BT 0527
03.08.99

Assunto: **Inclusão da Posição DESLIGA nos Termostatos**
Modelos: **CRD34A e CRD38A**
Marca: **Consul**

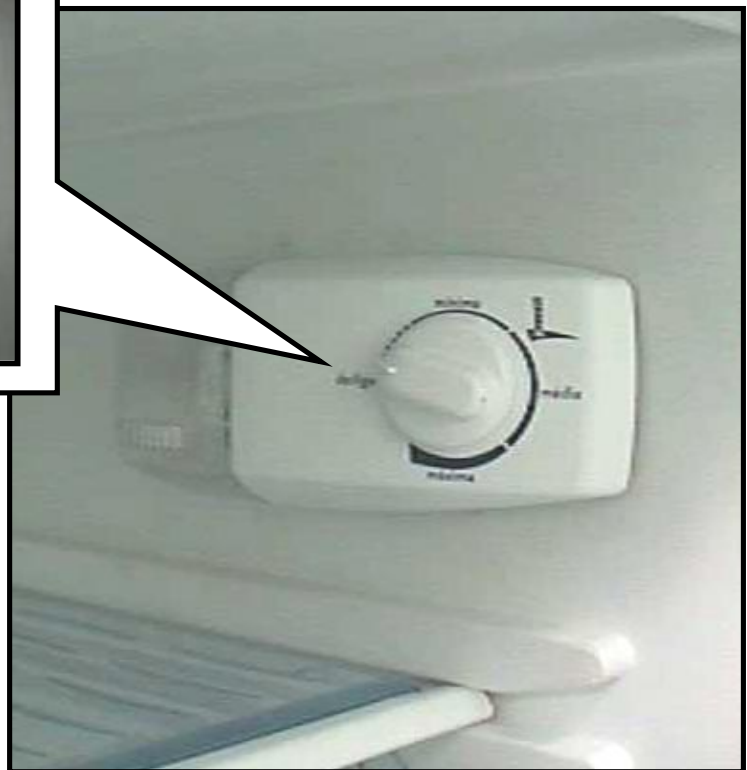
A partir de Agosto/99, estaremos incluindo nos Termostatos dos produtos acima mencionados, a Posição **DESLIGA**. Esta posição deve ser utilizada pelo consumidor, quando da necessidade de efetuar um Degelo ou alguma limpeza no produto. Com isso não é mais necessário desligar o produto da tomada. A Caixa do Termostato também foi alterada, conforme foto anexa.

Na necessidade de trocar o Termostato ou a Caixa do Termostato, eles devem **SER SUBSTITUÍDOS EM CONJUNTO (TERMOSTATO + CAIXA)**.
